WPD Salentina s.r.l.

PROGETTO DEFINITIVO PER LA REALIZZAZIONE DI UN IMPIANTO EOLICO IN AGRO DI LEVERANO (LE) E VEGLIE (VE), IN LOCALITÀ "MARCHIONI" E "VIGNALI" CON OPERE CONNESSE ALLA SE SITA IN NARDO' (LE)

ELABORATO		TITOLO	COMMESSA	TIPOLOGIA		
V32		RISCONTRO A NOTE E OSSERVAZIONI ENTI PUBBLICI	22148	D		
			CODICE ELABORATO			
			DC22148D-V32			
REVISIONE		Tutte le informazioni tecniche contenute nel presente documento sono di proprietà esclusiva della Studio Tecnico BFP S.r.l e non possono essere riprodotte, divulgate o comunque utilizzate senza la sua preventiva autorizzazione scritta. All technical information contained in this document is the exclusive property of Studio Tecnico BFP S.r.l. and may neither be used nor disclosed without its prior written consent. (art. 2575 c.c.)	SOSTITUISCE	SOSTITUITO DA		
00			-	-		
			NOME FILE	PAGINE		
			DC22148D-V32.doc	90 + copertina		
REV	DATA	MODIFICA	Elaborato	Controllato	Approvato	
00	19/01/24	Emissione	Carella	Miglionico	Pomponio	
01						
02						
03						
04						
05						
06

1. RISPOSTA ALLE OSSERVAZIONI DELLA REGIONE PUGLIA

Fig. 4 Zona di visibilità reale (rif Relazione paesaggistica)

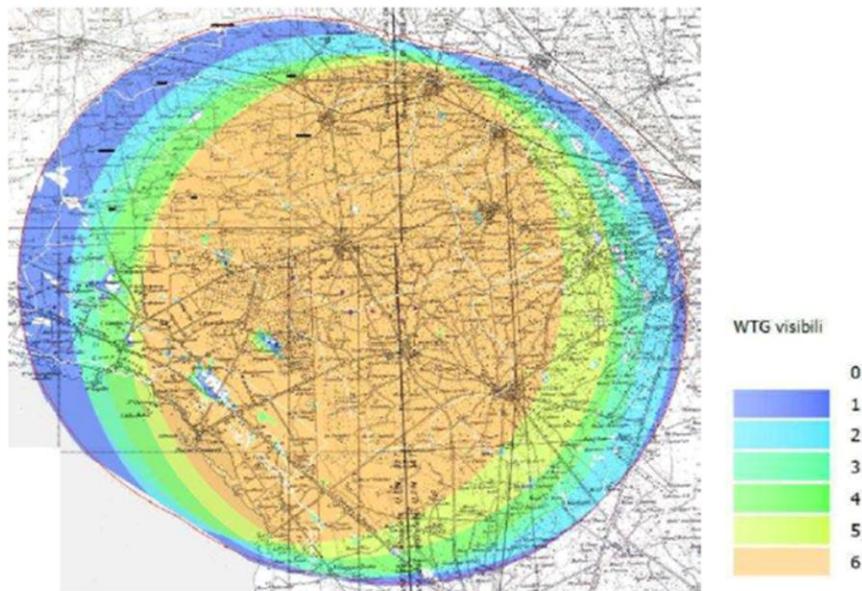
A tal riguardo, si rappresenta che i fotoinserimenti inseriti nell'elaborato "Fotoinserimenti nel raggio di 50 volte l'altezza WTG" confrontati con l'elaborato "Carta della visibilità globale del Parco Eolico - ZVI" non appaiono realistici (Fig. 4).

Dalla carta della visibilità è infatti possibile verificare che il valore attribuito ai punti di scatto delle foto-simulazioni è sempre pari 6 cioè al valore massimo. Pertanto gli stessi risultano visibili dalle Strade a valenza paesaggistica SP110Le, SP17LE, SP21LE, dalla Strada panoramica SP359LE, dai diversi UCP delle Testimonianze della stratificazione insediativa e dal collegamento ciclo-pedonale "La rete ciclabile del Mediterraneo-Itinerari Puglies (Progetto Cyronmed)" (fig. 5) determinando, attese le notevoli altezze, le dimensioni e le ubicazioni, un'alterazione delle visuali panoramiche, con un effetto barriera - ingombro verso il paesaggio rurale circostante; dalle suddette strade è infatti possibile avere una chiara percezione del mosaico agrario dell'area, intervallato dai complessi masserizie dalle altre componenti paesaggistiche sopracitate.

Vista frontale dell'agrogenatore e della traiettoria di un frammento di pala espulso

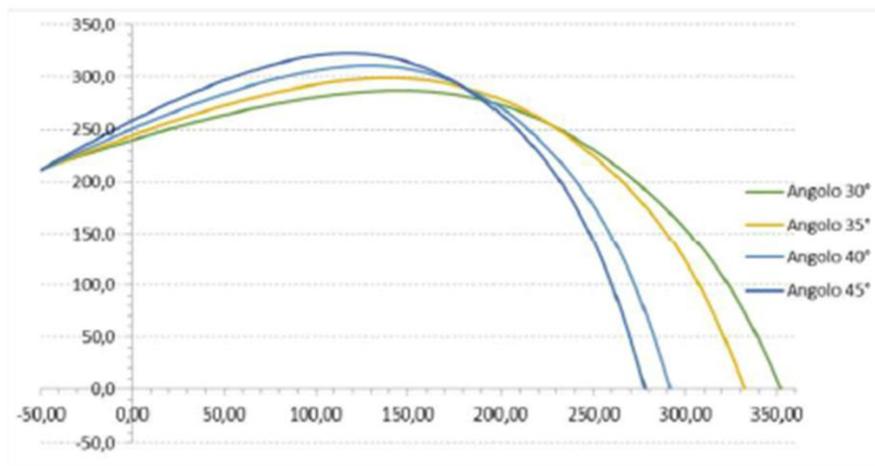
13. In relazione a tanto preme rilevare che la verifica, come innanzi lo stesso PPTR regionale evidenzia, la valutazione deve essere fatta non solo rispetto all'areale delle pale eoliche, ma, soprattutto, considerando le aree esterne di sicurezza in caso di rottura accidentale che, come rilevato dalle relazioni presentate «*Ponendoci nella condizione peggiore che un frammento o l'intera pala si staccasse dal mozzo, si è dimostrato che l'impatto della stessa avviene a distanze molto contenute. Infatti nel caso si staccasse l'intera pala il suo valore massimo di gittata è di 284 mt alla velocità massima di rotazione, nella direzione prevalente di vento e trascurando l'attrito dell'aria. Nel caso di rottura di un frammento di pala, per il quale vigono solo calcoli di tipo probabilistico, come si evince dai calcoli, si ha un valore di gittata pari a circa 352 mt per un frammento rispettivamente pari a 5 m della pala.*

Tale valutazione, riguardante le aree interessate dalla rottura accidentale sia dell'intera pala che del frammento della stessa, è stata ampiamente affrontata e lo studio ha dimostrato che nel primo caso la gittata massima è pari a 284 mt, mentre nel secondo caso è di 352 mt. Tali valori sono stati calcolati considerando il caso peggiore e risultano quindi cautelativi, così come affermato al paragrafo 6. **CONSIDERAZIONI FINALI** nella relazione (cfr. DC22148D-V12- Relazione Gittata Massima).

Figura 1. Mappatura delle aree idonee, compatibili e sensibili (Scenario 4.4.1. Parte 3 – PPTR).

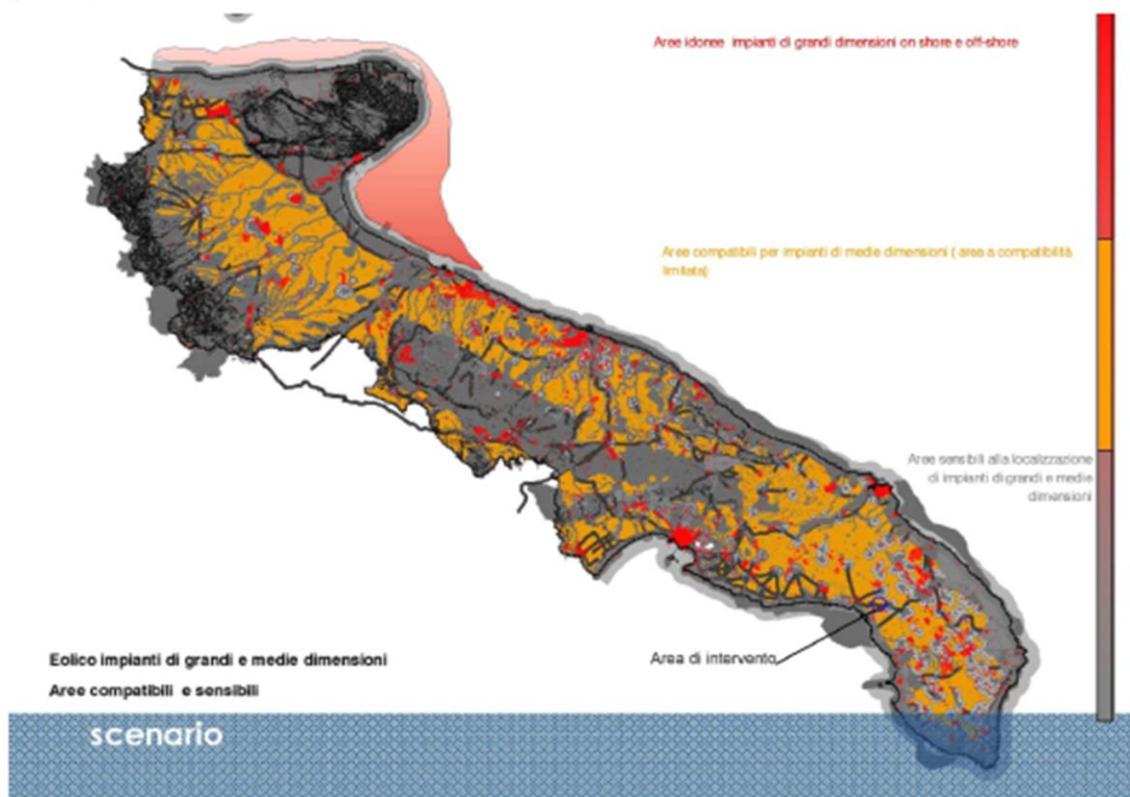
- **aree sensibili alla localizzazione di impianti di grandi e medie dimensioni (colore grigio)**. SIC SIN e SIR, SIC mare, Riserve Naturali Statali, Riserve Naturali Orientate regionali, Riserve Marine, Parchi Nazionali, Parchi Naturali Regionali, Important Bird Area, ZPS, Zone Umide Ramsar, Corsi d'acqua pubblici, fasce di pertinenza fluviale (NTA dell'AdB), aree a vincolo paesaggistico (ex L. 1497/39), Vincoli architettonici L. 1089, Aree archeologiche decretate, segnalazione Carta dei Beni + buffer di 500 m, aree con pendenza superiore al 20%, centri urbani + buffer di 1 Km, costa + buffer di 2 km (fatta esclusione delle aree a destinazione industriale), aree naturali (boschi foreste e macchie, aree umide, pascoli) e buffer di 500 m, aree a pericolosità geomorfologica molto elevata, strade di rilevanza paesaggistica reticolo idrografico, lame, gravine, geositi, doline.

Dalla consultazione dei documenti ufficiali del **PPTR Approvato con DGR n. 176/2015 e successive modificazioni**, non è presente l'elaborato citato come "Parte 3 dello Scenario strategico 4.4.1", ma sono presenti esclusivamente gli elaborati **Parte 1** e **Parte 2** dello Scenario strategico 4.4.1. Si riporta di seguito uno stralcio fotografico dell'ultimo elenco degli elaborati disponibile, pubblicato sul sito della regione, in cui è possibile verificare quanto precedentemente detto:
